建築計画概要

○建築物のデザイン協議事項 ((仮称) 内神田一丁目計画)

■R1/04/15～R1/04/22（個別意見聴取）
東京都景観協議会計画部会

図-1 大手町仲通りから区道558号線につながる都市軸の視線の抜けを確保する配置計画について

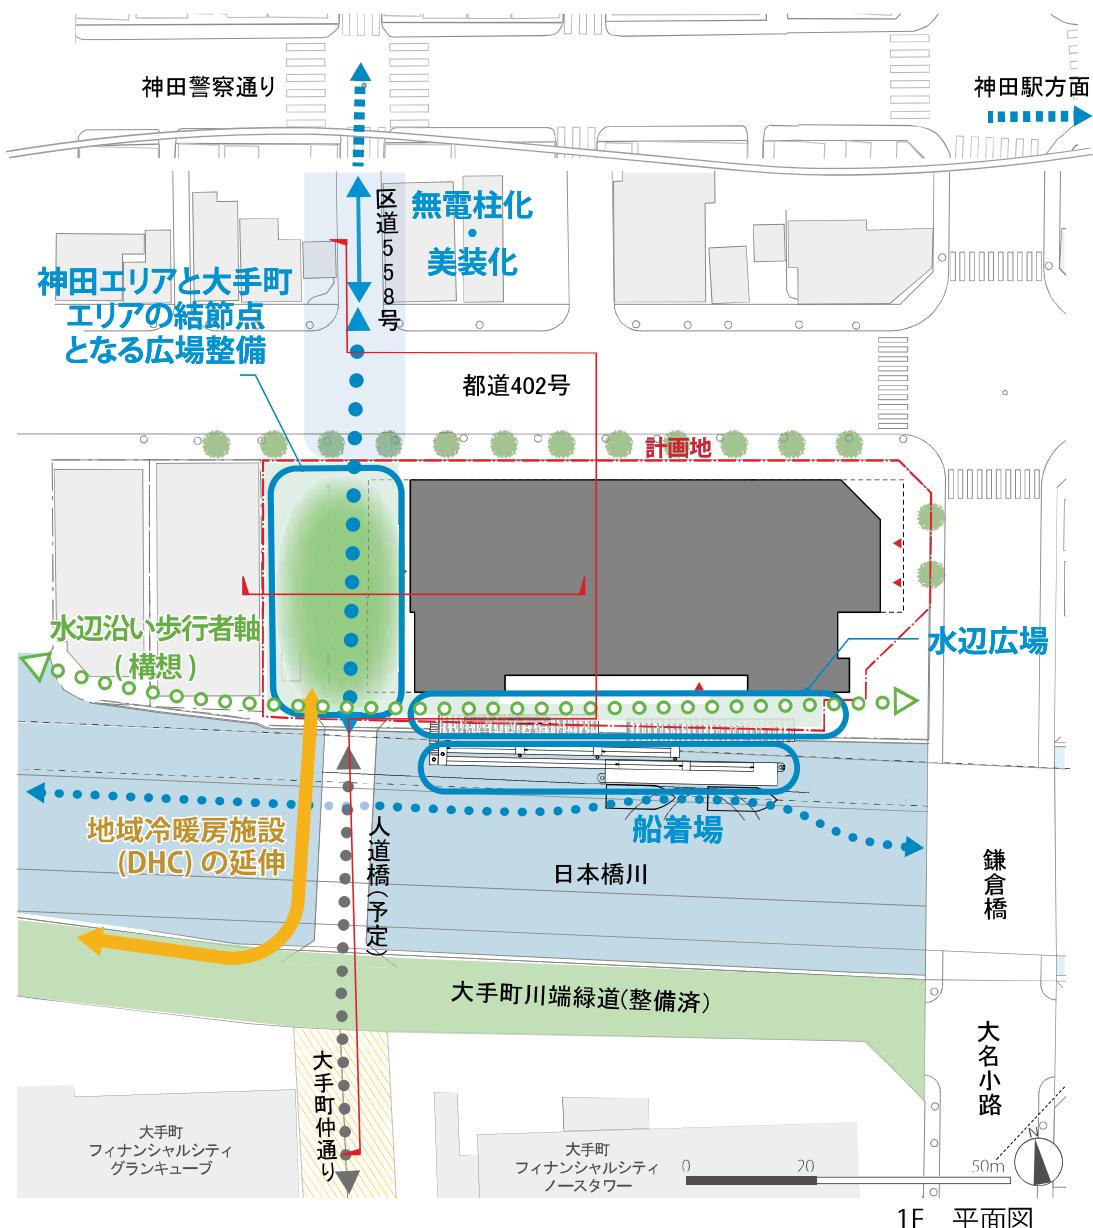
計画部会の意見を踏まえた都の見解	事業者側の対応
<p>■H31/10/08 東京都景観協議会計画部会</p> <p>本計画地は、大手町地区と神田地区をつなぐ場所に位置することから、大手町仲通りから区道558号線につながる都市軸の視線の抜けを確保する配置計画や大手町地区から神田地区に至る空間の変曲点としての建築物・広場のデザインのあり方など、軸・結節点としての景観形成に十分に配慮した計画のあり方を検討されたい。</p>	<p>①大手町仲通りから区道558号線につながる都市軸の視線の抜けを確保する配置計画について</p> <ul style="list-style-type: none"> 敷地条件、建物高さ、空地確保等の制約により現状の壁面位置を変更することが難しい状況です。 広場に面する構造柱を斜めにすることで、神田と大手町両方への視線の抜けと空間の広がりがさらに得られるように改善します。なお、斜柱は目立たないよう配慮した設計とします。 (図-1) (図-2) <p>②大手町地区から神田地区に至る空間の変曲点としての建築物・広場のデザインについて</p> <ul style="list-style-type: none"> コアレイアウトの見直しにより階段室等を移動し、南西角に変曲点としての表情を創出します。高層オフィス階には仲通り側から計画地内の人の賑わいを感じられるようリフレッシュコーナー等を設けます。1階には賑わい施設（店舗または観光案内機能等）を設け、水辺空間へと連続する滞留空間をつくります。2階には貢献施設を設け、テラスからアクセスできるようにします。 (図-3、4) 広場は中央部にイベント空間を設け、建築テラスと向かい合う位置にファニチャを設けることで、都市軸の連続性を確保しながら建築と一体となる立体的な賑わいを形成します。 (図-5)

図-6 東西面の斜め柱について

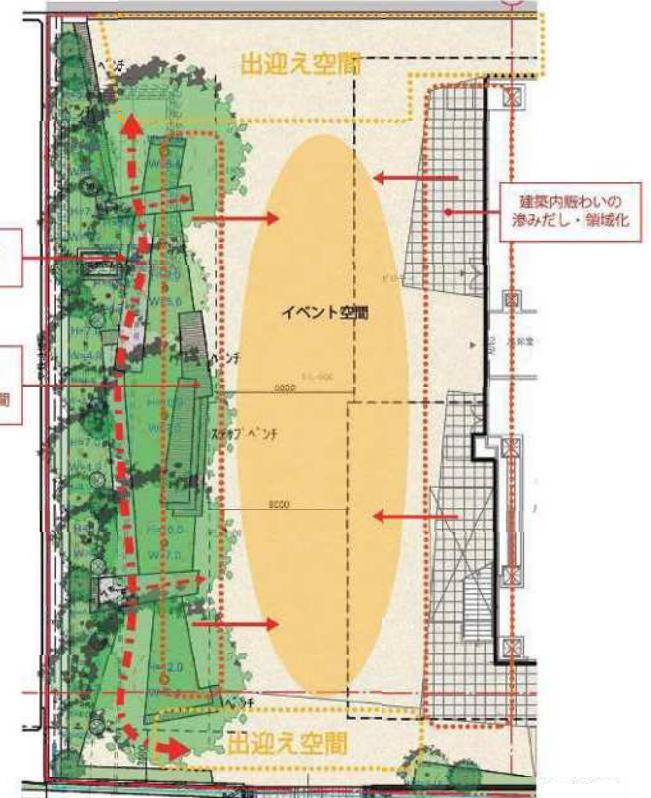
広場に面する構造柱を斜めにしたことについては、仲通りからの抜けなどに考慮し、さらに違和感の軽減に努めたデザインについて十分に検討されたい。

・広場に面する構造柱を斜めにすることで、より開放的な広場空間とします。また東西両側の構造柱を斜めにすることで、合理的な構造計画とし、外観の考え方と統一感を持たせます。（図-6）

・斜め柱について、仕上げ・素材等を配慮しながら、検討を深めていく。

図-7 1F賑わい施設と水辺空間の関係性について

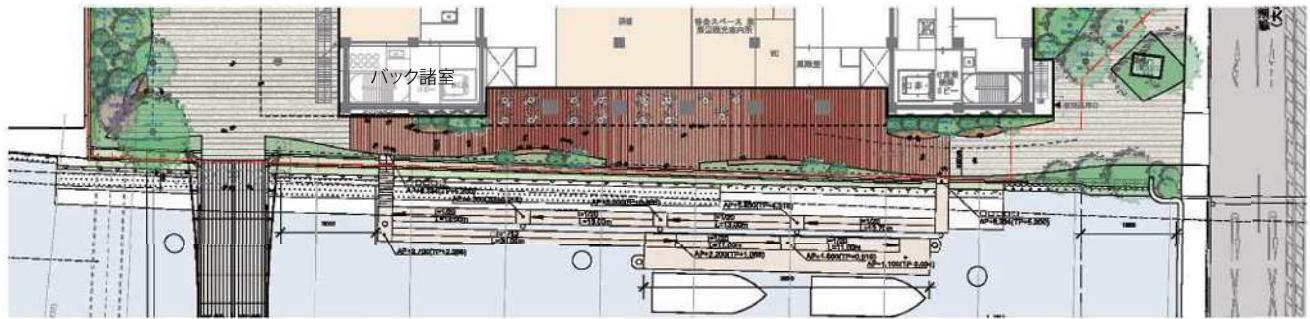
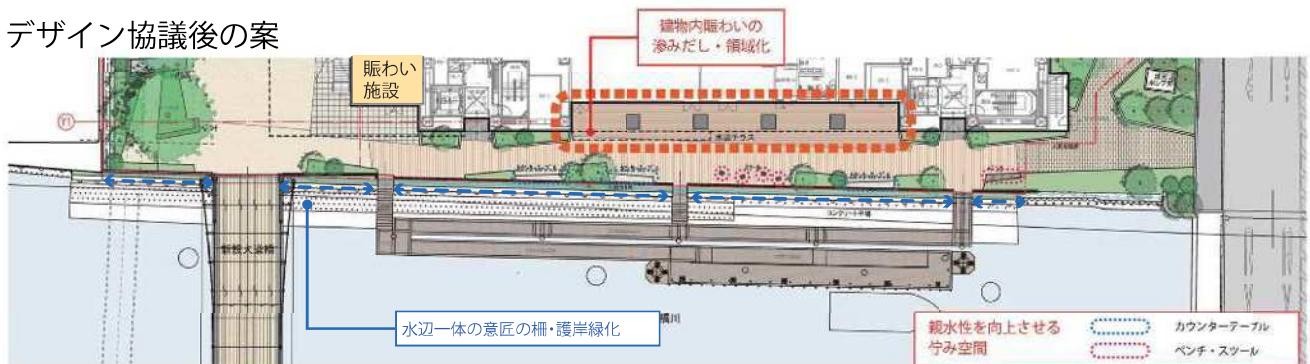
船着場と広場とのつながりも意識し、広場と一緒に人々の交流やにぎわい空間が形成されるよう、護岸の修景も含めて立体的な空間デザインを検討されたい。また、水辺テラスから人道橋待ち受け広場までが連続したにぎわい空間となるよう、階段・エレベーターの配置のあり方、雨天時や夜間も含めた建築物及び外構のデザインのあり方を検討されたい。

・船着場へアクセスする階段の正面については、壁（サイネージ）から賑わい施設（店舗または観光案内機能等）に変更し、水辺空間へと連続する滞留空間をつくります。また、護岸沿いに一体に、統一感のある転落防止柵・護岸緑化を設けることで、水辺で一体の空間を感じられるようにします。さらに水辺沿いにファニチャを設置することでより親水性の高いにぎわい空間とします。（図-7）

図-8 南西及び南東のコア部外壁について

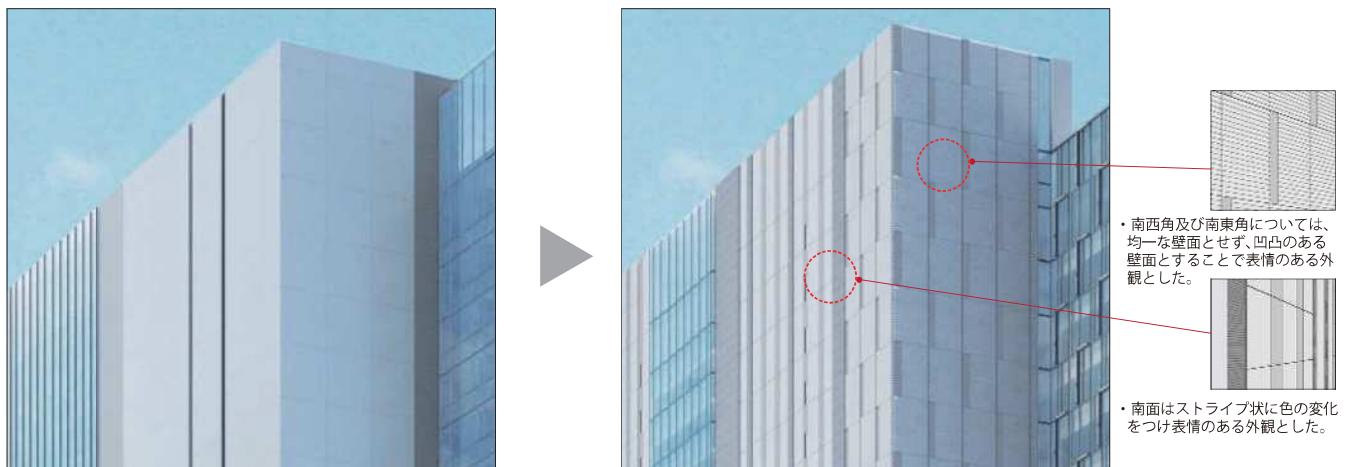
日本橋川沿いは高層部も含めコア部が視認されているため、建物の裏側を感じさせないデザインとなるよう、検討されたい。

日本橋川沿い、特に竜閑さくら橋からの見え方については、できるだけ建物の裏側と感じさせないデザインとなるよう、更に検討を深められたい。

・南西及び南東のコア部外壁を凹凸のある壁面とし（PC板等を検討）、割りつけを工夫することで、均一な壁面とせず、表情のある外壁とします。

・南面はストライプ状に色の変化をつけ表情のある外壁とします。（図-8）

・南側の壁面について、割付・色等を配慮しながら、検討を深めていく。

図-9 北面高層部について

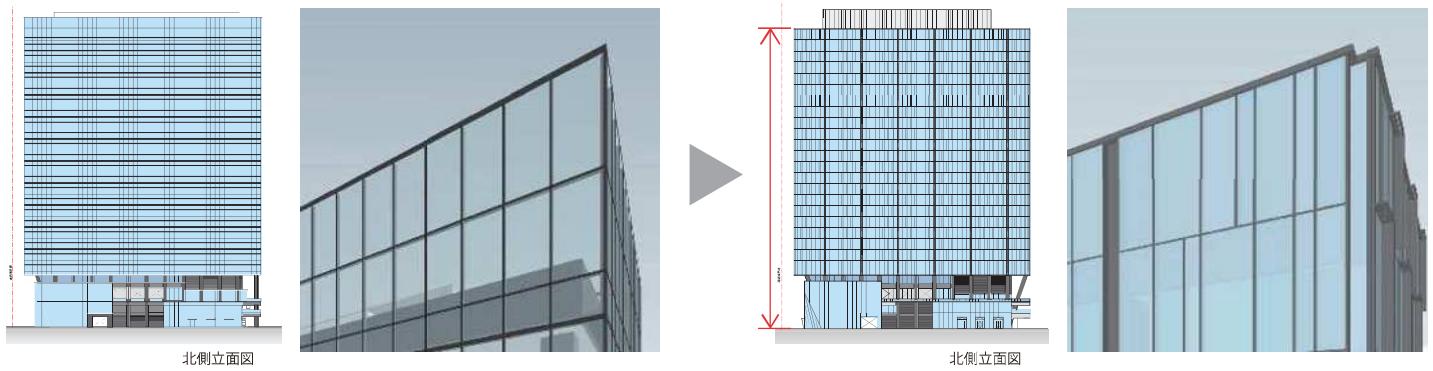
神田の街並みから突出した規模になるため、神田側の街区構成や街並みとの関係性を考慮した高層部及び中・低層部のファサードのあり方について検討を深められたい。

・北面（神田側）の高層部はガラス面で構成し空の景色を映し出することで軽快さをうみ、さらに換気を兼ねたスリットで分節することにより神田側への圧迫感を軽減します。

・高層部カーテンウォールの割り付けを工夫することで、均一な壁面とせず表情のある外観としました。（図-9）

・カーテンウォールの割り付けを工夫することで、均一な壁面とせず表情のある外観とした。
